1、配电箱 AP1~AP3 是否为新做，若为新做其进线引自哪里。
新做，引自一层原变配电间

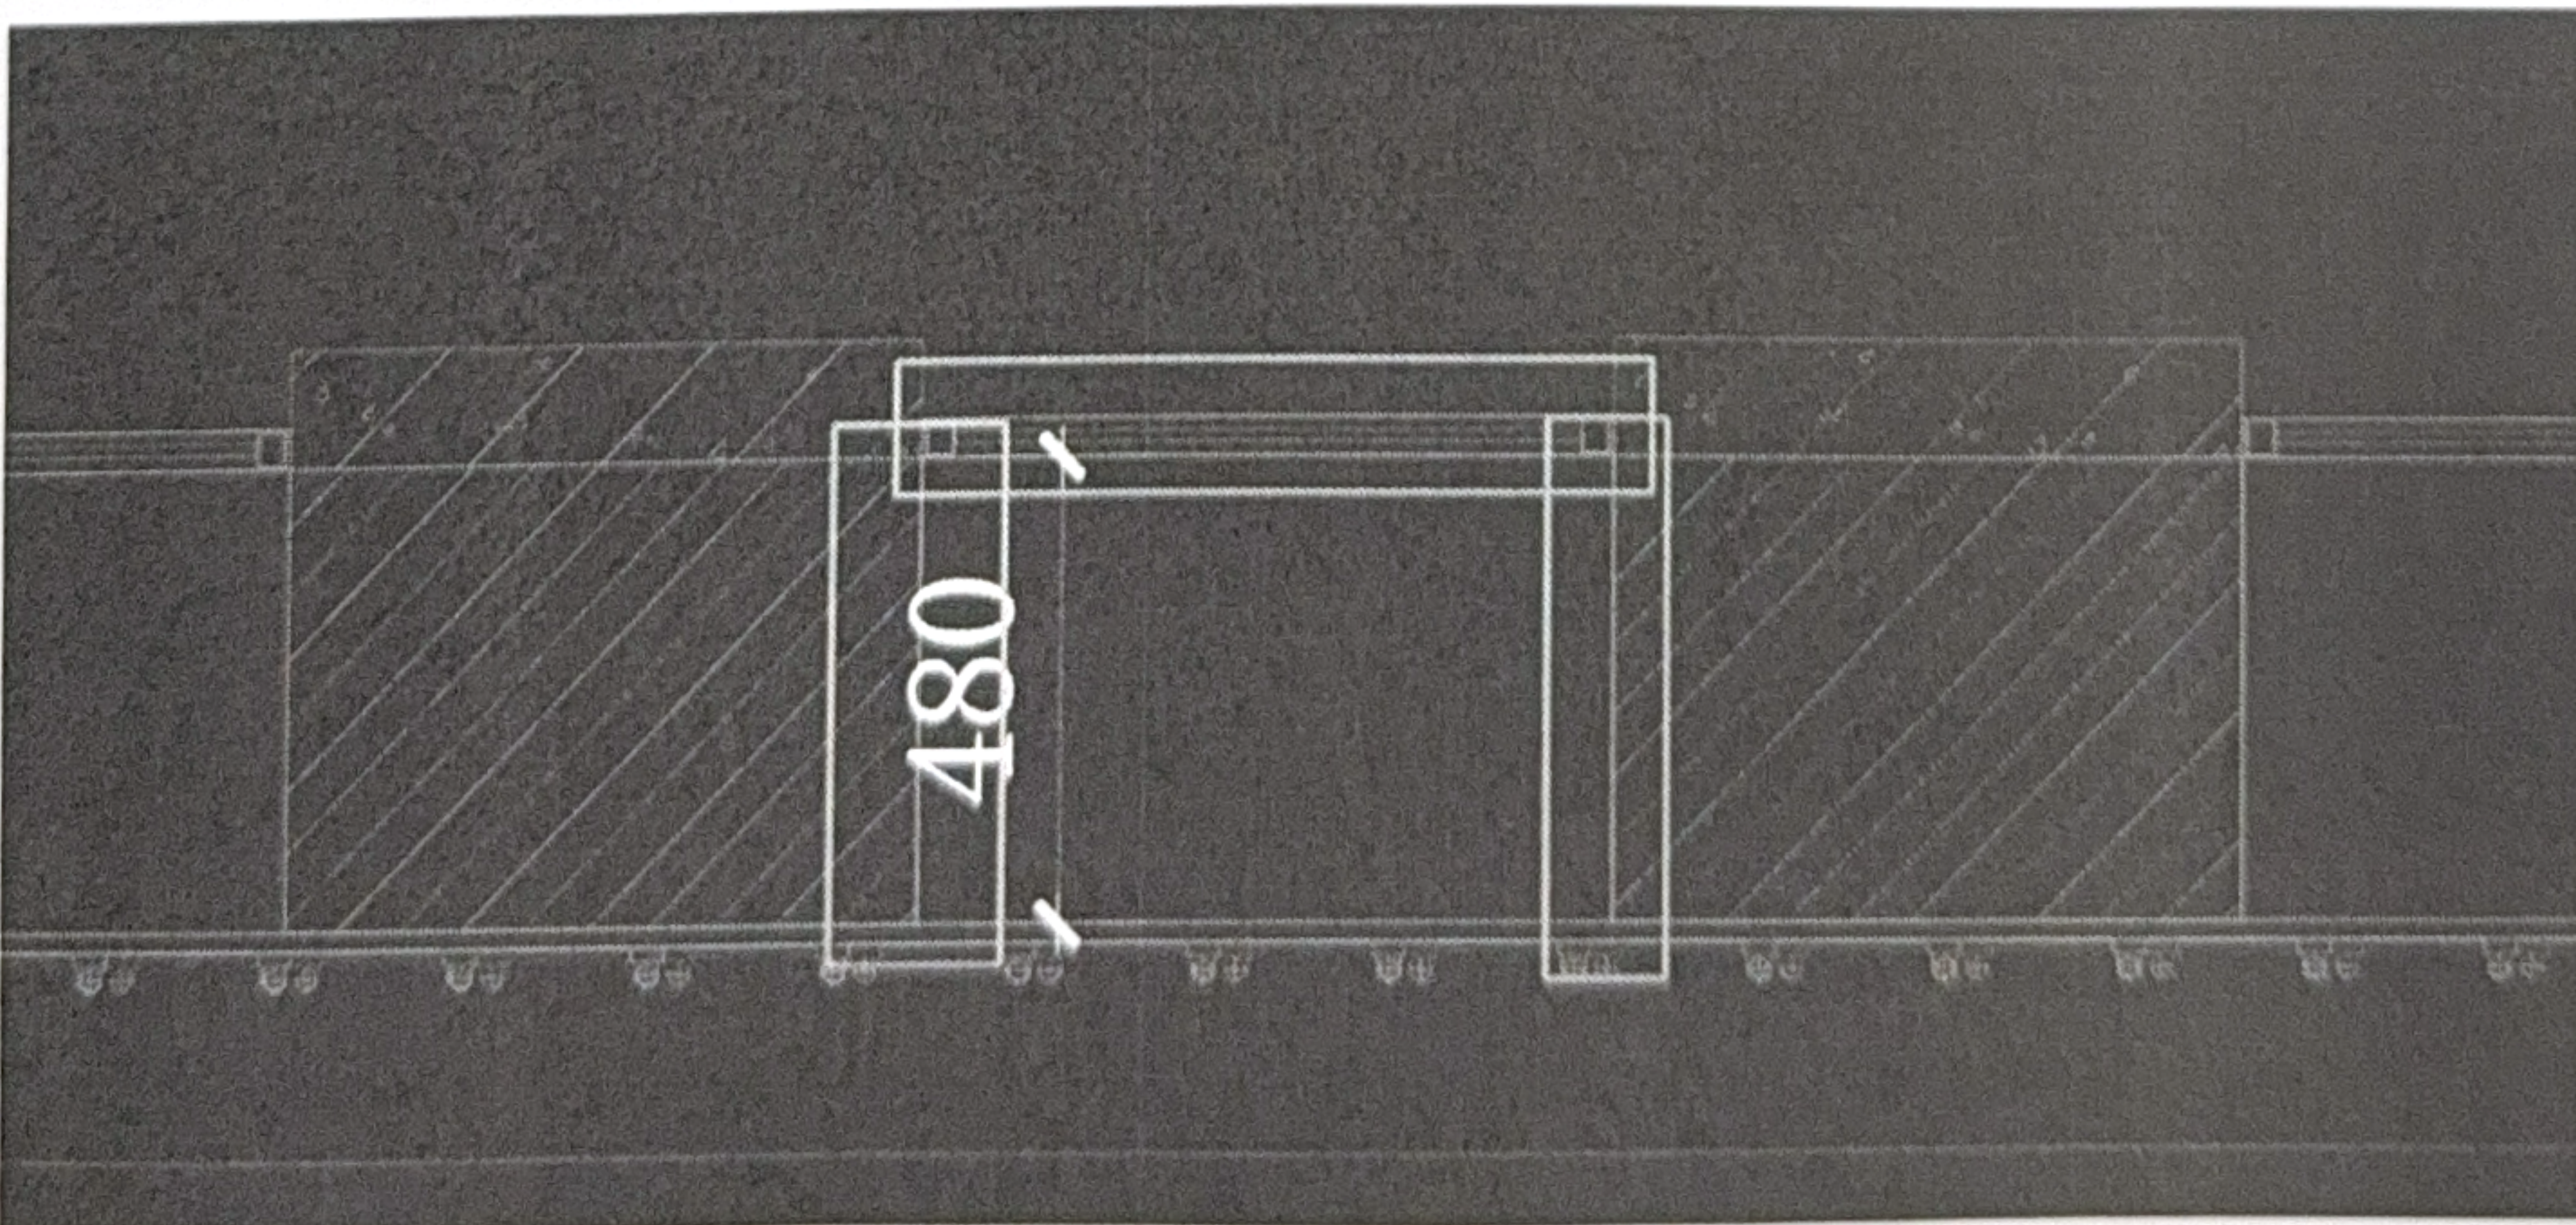
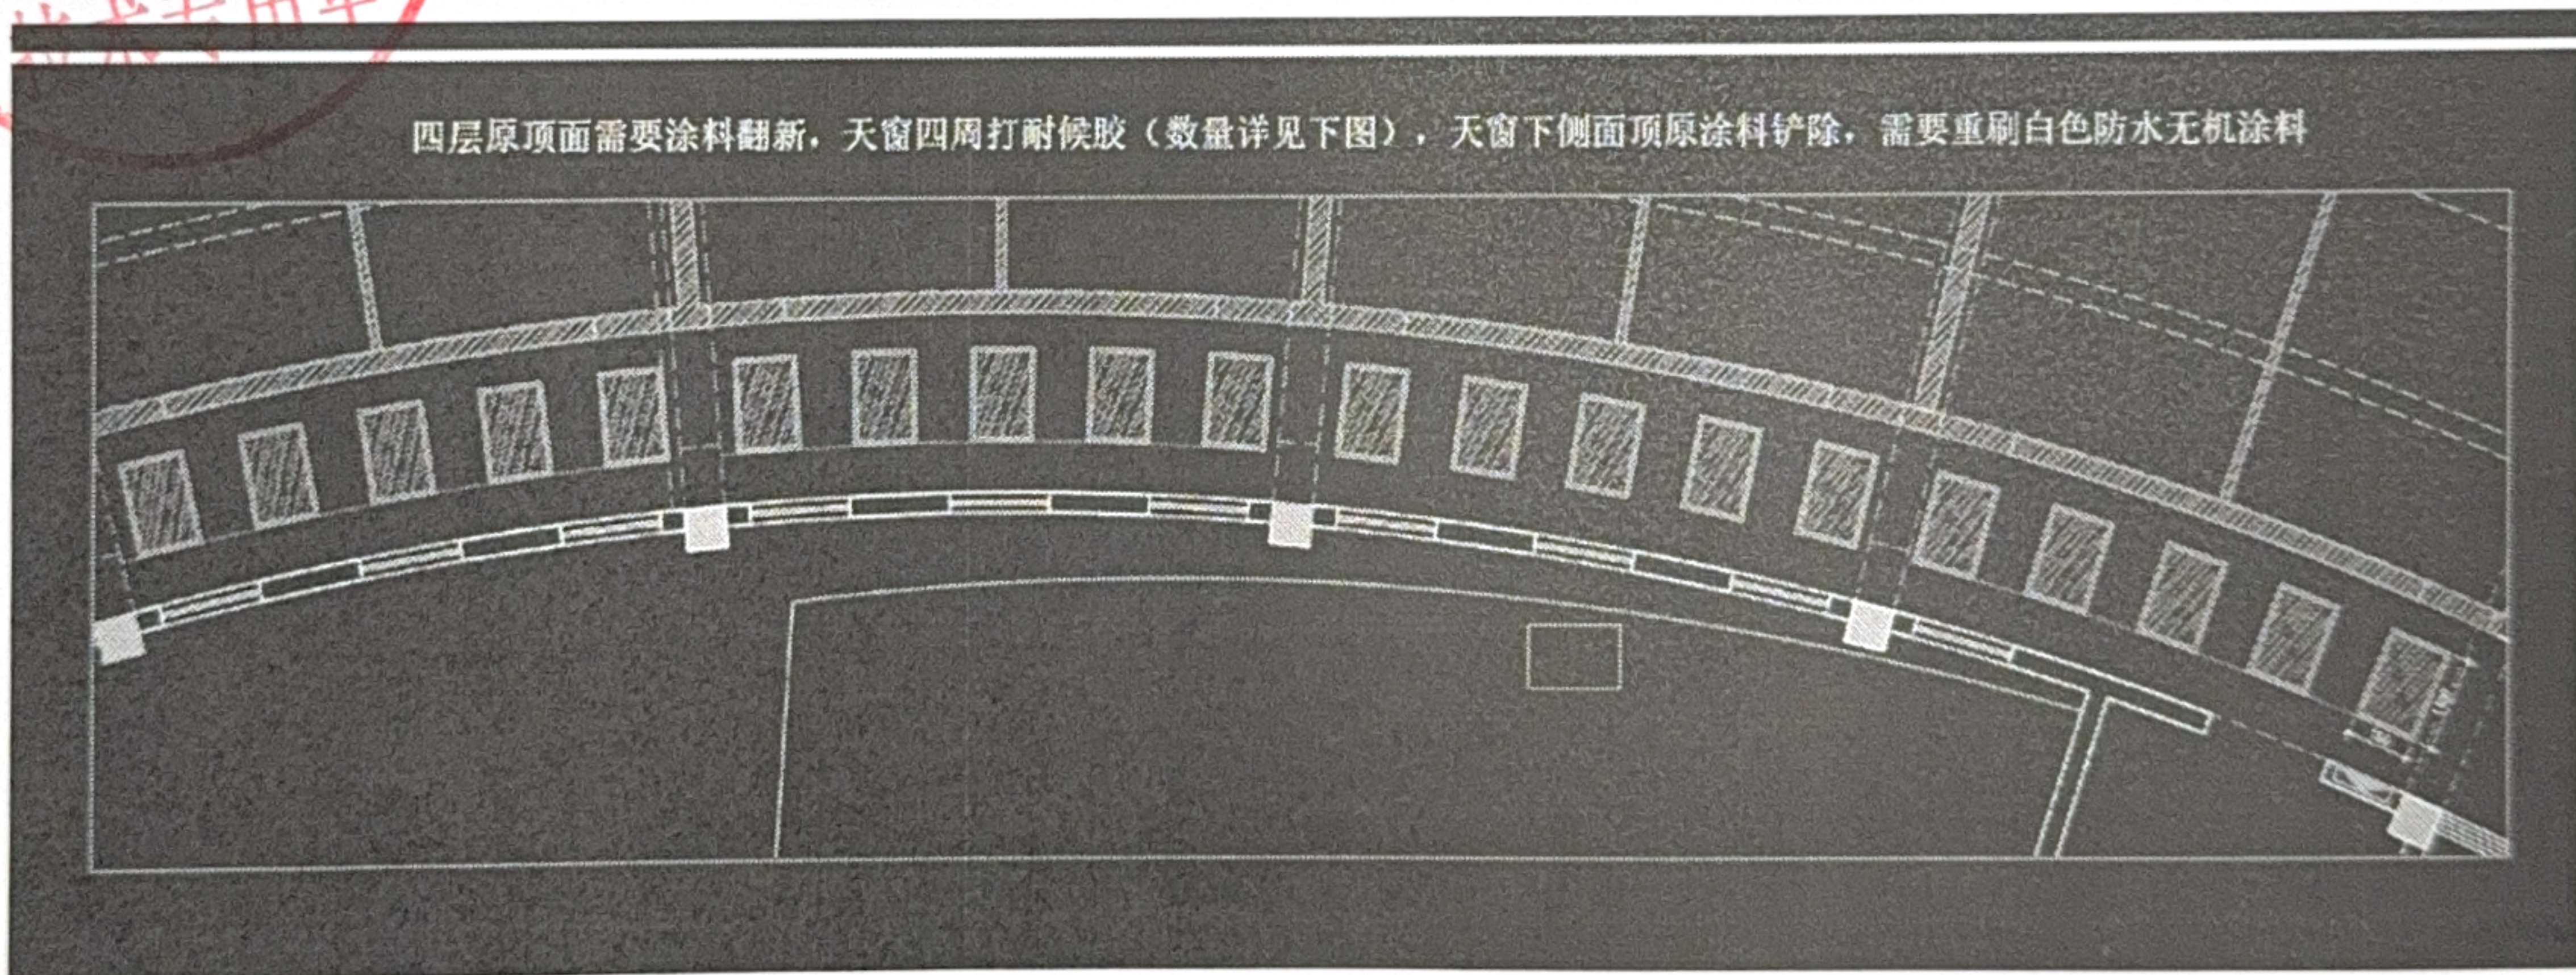
29、四层原来顶面需要涂料翻新，天窗四周打耐候胶（数量详见下图），天窗下侧面顶（尺寸详见下图）也需要重刷白色防水无机涂料，原来涂料铲除
